INFORME DE HITO DE CONTROL
N° 19661-2021-CG/APP-SCC

**PROYECTO DE INVERSIÓN “MEJORAMIENTO
SERVICIOS DEL DESEMBARCADERO PESQUERO
ARTESANAL PUERTO HUARMEY DISTRITO DE
HUARMEY- PROVINCIA DE HUARMEY-
DEPARTAMENTO DE ANCASH”**

**HITO DE CONTROL N° 2 – ANTEPROYECTO ARQUITECTÓNICO Y PORTUARIO
APROBADO CONSIDERANDO LOS “LINEAMIENTOS PARA DISEÑO DE DPA
2021”.**

Imagen N° 01 – Plano Z-01- Sectorización, Área administrativa

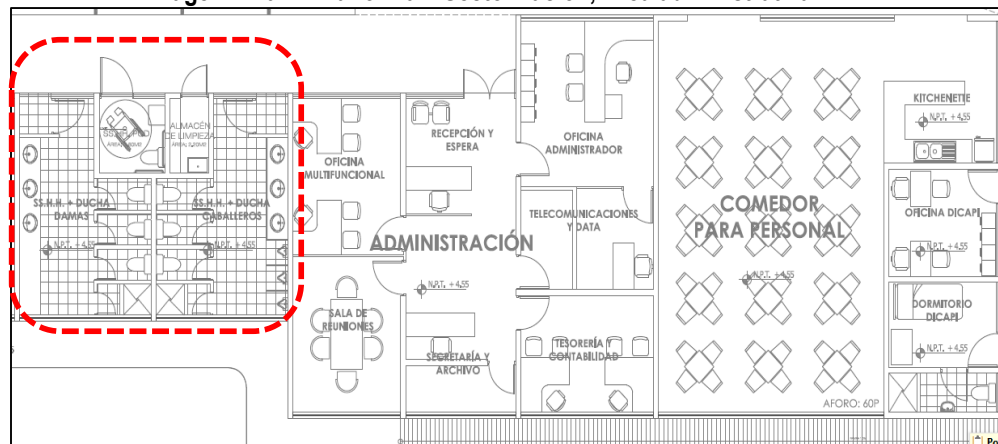
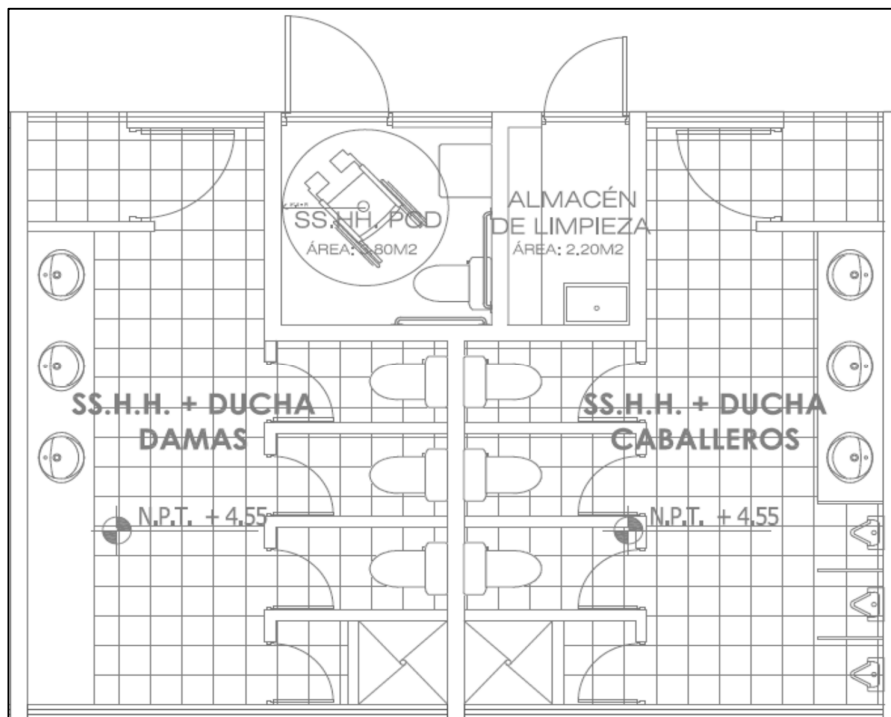
De la revisión selectiva de dicha información, la Comisión identificó que en el bloque administrativo del Plano Z-01 Sectorización – Área administrativa, se verifica la existencia de “SSH y ducha Damas”, “SSH y Ducha Caballeros”, “almacén de limpieza” y “SSH PCD (personas con discapacidad)”, las cuales se muestran en la siguiente imagen:

En atención a lo advertido, la Comisión solicitó al FONDEPES²⁵ el sustento de las inconsistencias entre el cuadro de Propuesta del Programa Arquitectónico y los Planos de Distribución de Arquitectura del Anteproyecto, teniendo en cuenta que en el ítem 7.8. del Programa Arquitectónico no consideró en los Planos distribución y zonificación (lámina Z-01) las áreas citadas”.

Sin embargo, a la fecha de elaboración del presente informe, FONDEPES no respondió, por lo que, no aclaró la inconsistencia de los ambientes encontrados en el ítem 7.8 Programa Arquitectónico propuesto y los Planos de distribución y zonificación (lámina Z-01) de Arquitectura a nivel Anteproyecto.

En tal sentido, la Comisión constató que ciertos ambientes considerados en los planos de la propuesta Anteproyecto Arquitectura y Zonificación no fueron incluidos en los ambientes que están planteados en el Programa Arquitectónico de la zona administrativa, por lo que, dichas inconsistencias podrían generar imprecisión en las áreas que deben ser consideradas en el diseño durante el desarrollo de las Especialidades (Tercer Entregable), lo cual podría afectar la calidad del Expediente Técnico del Proyecto²⁶.

Imagen N° 03 – Plano A-01, Planta del primer nivel, Área administrativa

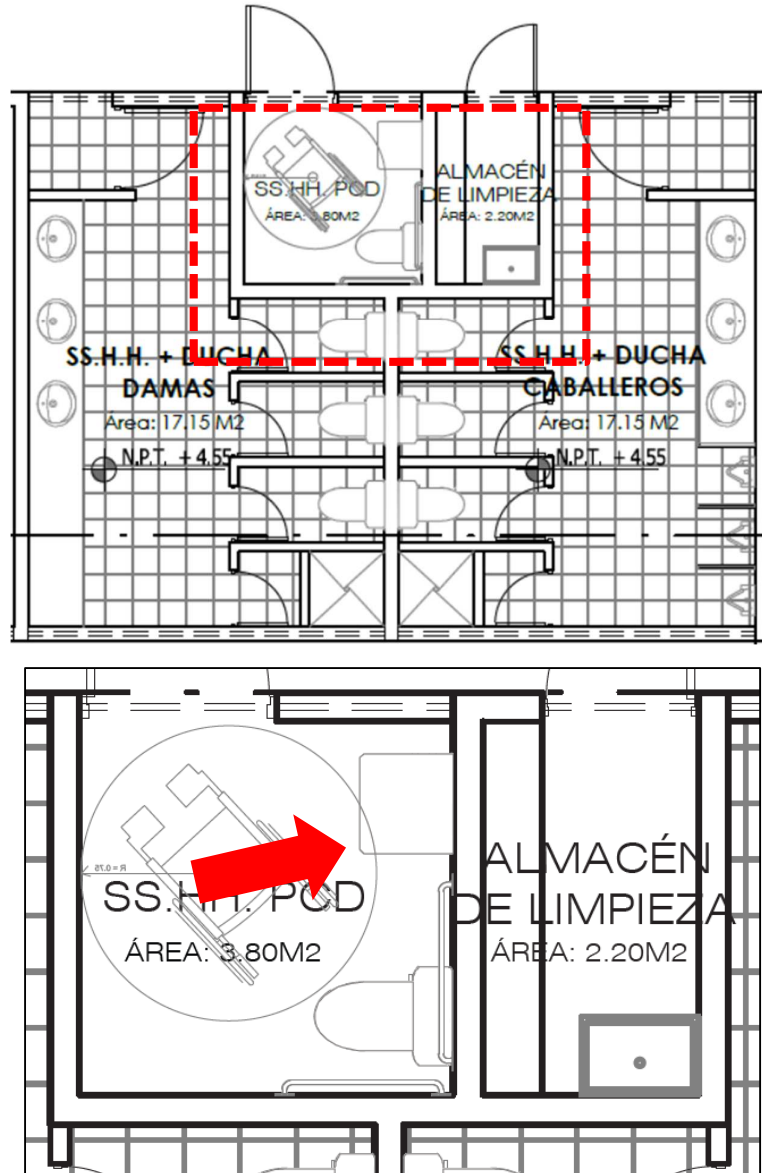
El SSHH PCD (personas con discapacidad) del área administrativa presenta interferencia en el radio de giro de silla de ruedas.

Como parte del Anteproyecto Arquitectónico y Portuario aprobado, el FONDEPES adjuntó el Plano de Distribución A-01²⁸ correspondiente a la “Planta del primer nivel” de la Arquitectura a nivel de Anteproyecto de la zona administrativa, de cuya revisión, la Comisión verificó que existe interferencia del espacio de giro de la silla de ruedas con el lavatorio en el SSHH PCD, tal como se muestra en la siguiente imagen:

Al respecto, el artículo 15 de la Norma Técnica A.120 “Accesibilidad Universal en Edificaciones”²⁹ (en adelante, la Norma Técnica A.120) del Reglamento Nacional de Edificaciones - RNE³⁰, en su artículo 15 “Inodoros” señala que cuando el cubículo incluya lavatorio, además del inodoro, se debe considerar que la distribución de los aparatos sanitarios debe respetar el espacio de giro de 1.50 m. de diámetro, tal como se detalla a continuación:

b) Cuando el cubículo incluya un lavatorio, además del inodoro, se debe considerar que la distribución de los aparatos sanitarios debe respetar el espacio de giro de 1.50 m. de diámetro y no incluir el radio de giro de puerta. (Gráfico 4b y 4c).

Sin embargo, la distribución del SSHH PCD no cumple lo establecido en la citada normativa, en tanto el espacio de giro interfiere con el lavatorio, conforme se verifica en la imagen anterior. Cabe señalar que el no contar con un ángulo de giro adecuado para el desplazamiento de las personas con discapacidad no permite la correcta funcionalidad del ambiente (SSHH-PCD) y conlleva a una posible dificultad en su uso.

Sobre el particular, la Comisión solicitó al FONDEPES³¹ lo siguiente: “Verificar y sustentar el cumplimiento de la Norma Técnica A.120 del RNE en el Plano de Distribución A-01 de SSHH PCD del área administrativa, dado que se puede apreciar interferencia del radio de giro de la silla de ruedas con los aparatos sanitarios”. Sin embargo, hasta la fecha de emisión del presente informe, el FONDEPES no ha remitido respuesta³².

Por tanto, la Comisión no cuenta con evidencia que el FONDEPES haya verificado que el diseño de los SSHH PCD señalados en el Plano de Distribución A-01, que forma parte del Segundo Entregable aprobado, cumpla con la normativa para Accesibilidad Universal en Edificaciones establecida en el artículo 15 de la Norma Técnica A.120 del RNE. En consecuencia, el incumplimiento a la normativa indicada, conlleva al diseño inadecuado de los ambientes destinados para uso de las personas con discapacidad, lo cual afecta la calidad de la elaboración del Expediente Técnico del Proyecto (Anteproyecto Arquitectónico y Portuario aprobado). La adecuación del diseño de los ambientes señalados puede generar retraso en la elaboración del Expediente Técnico del Proyecto.
